European Central Bank
Sonnemannstr. 20
60314 Frankfurt

Bericht über die Prüfung der Sicherheitsstromversorgung

Art der Prüfung: Wiederkehrende Prüfung

Prüfdatum: 03.02.2018

11.5 Spannung an der [REDACTED] (Test 4)

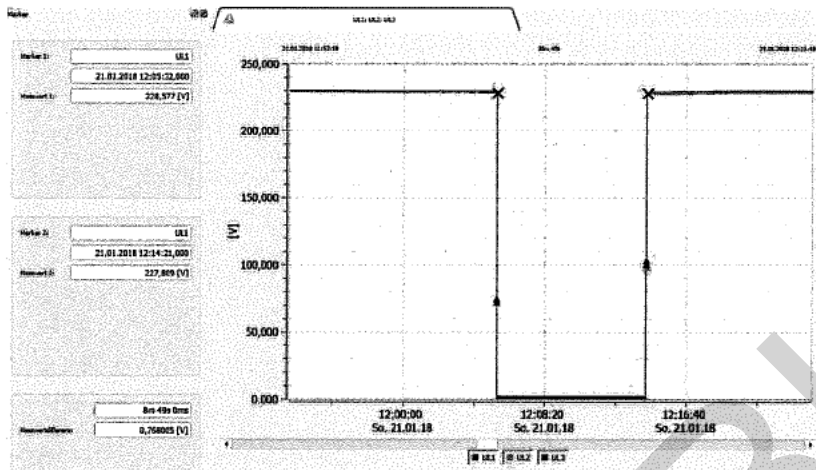
Test 4, Spannung der Außenleiter aufgezeichnet in der [REDACTED]
(1. fehlgeschlagene Umschaltung bei Ausfall [REDACTED])

11.6 Spannung an der [REDACTED] (Test 4)

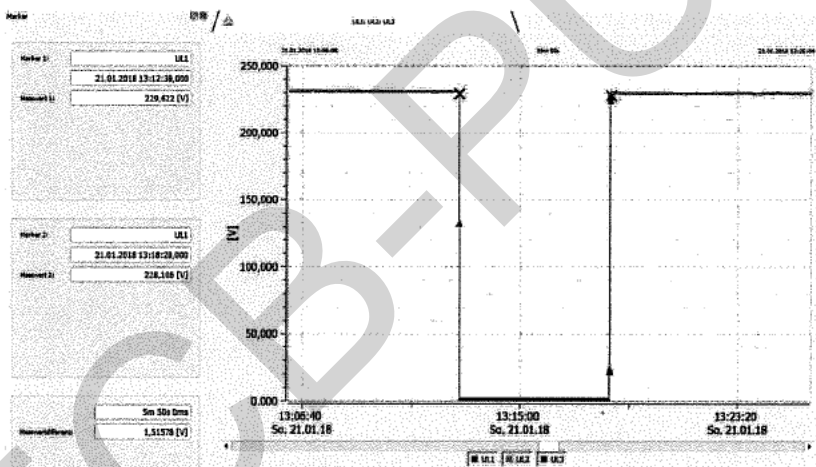
Test 4, Spannung der Außenleiter aufgezeichnet in der [REDACTED]
(2. fehlgeschlagene Umschaltung bei Ausfall [REDACTED])

11.7 Spannung an der [REDACTED] (Test 4)

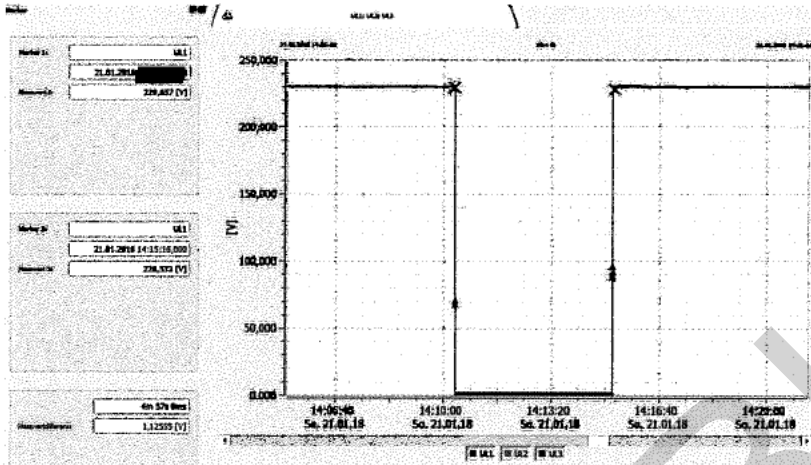
Test 4, Spannung der Außenleiter aufgezeichnet in der [REDACTED]
(3. fehlgeschlagene Umschaltung bei Ausfall [REDACTED])

11.9 Spannung an der [REDACTED] (Test 4)

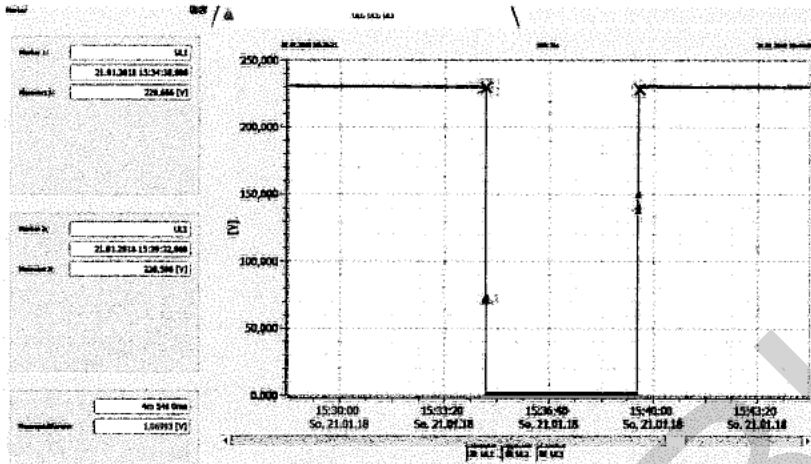
Test 4, Spannung der Außenleiter aufgezeichnet in der [REDACTED] (4. fehlgeschlagene Umschaltung bei Ausfall [REDACTED])

12.4 Spannung an der [REDACTED] (Test 3)

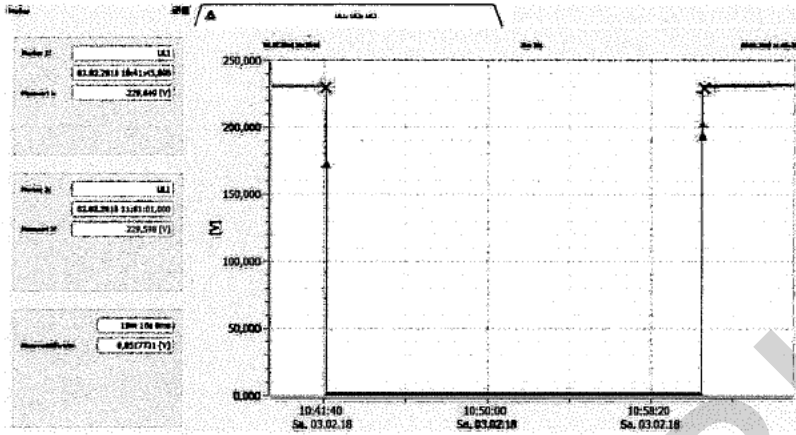
Test 3, Spannung der Außenleiter [REDACTED] (SV)
(erfolgreiche Abbruchbedingung der Schrittkette 2, Black-Out der Liegenschaft für ca. 20 Minuten)
